府民公募型安心・安全整備事業（既要望）技術審査一覧【中丹地域】

府民公募型安心・安全整備事業

( 府民提案型 **〈 既要望 〉** )

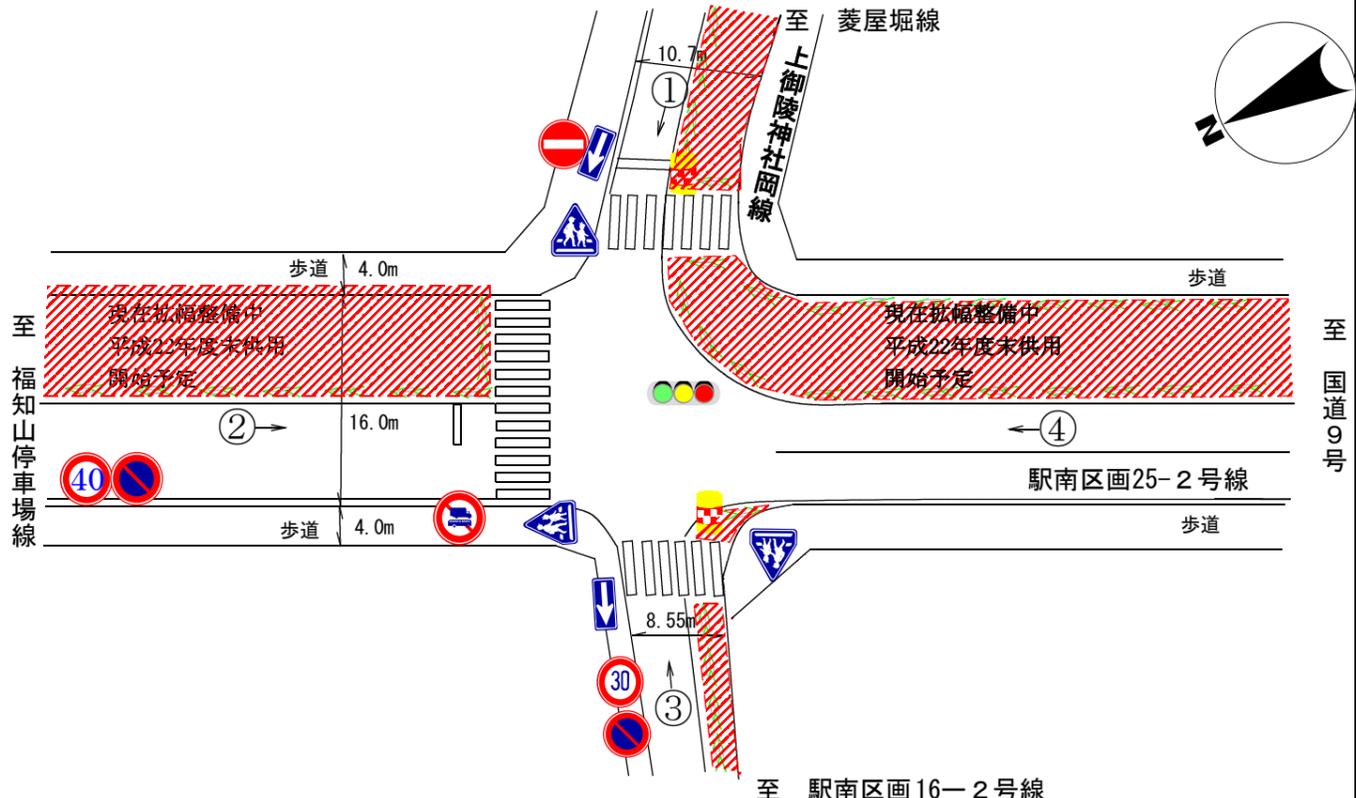
<p>整理番号</p>	<p>1</p>	<p>写 真</p>	
<p>交通安全施設</p>	<p>信号機 (新設・定周期式)</p>	<p>① </p>	<p>② </p>
<p>所在地</p>	<p>綾部市岡安町土樋ノ下8-9先 府道測垣上八田線府道舞鶴綾部福知山線交差点</p>	<p>③ </p>	<p>④ </p>
<p>現在の状況</p>	<ul style="list-style-type: none"> <li>・ 交通規制 交差点図面に記入のとおり</li> <li>・ 付近の環境 交差点周辺は田園地帯で民家が点在しており、北側は西八田小学校がある。</li> </ul>	<p>交 差 点 図 面</p>	
<p>要望内容</p>	<p>当該交差点は西八田小学校の通学路となっており、交差点における見通しも悪く危険であるため信号機の設置要望。</p>		
<p>位置図</p>			
<p>備考</p>	<p>平成21年度 第5回審査委員会 実施困難 (調整中)</p>
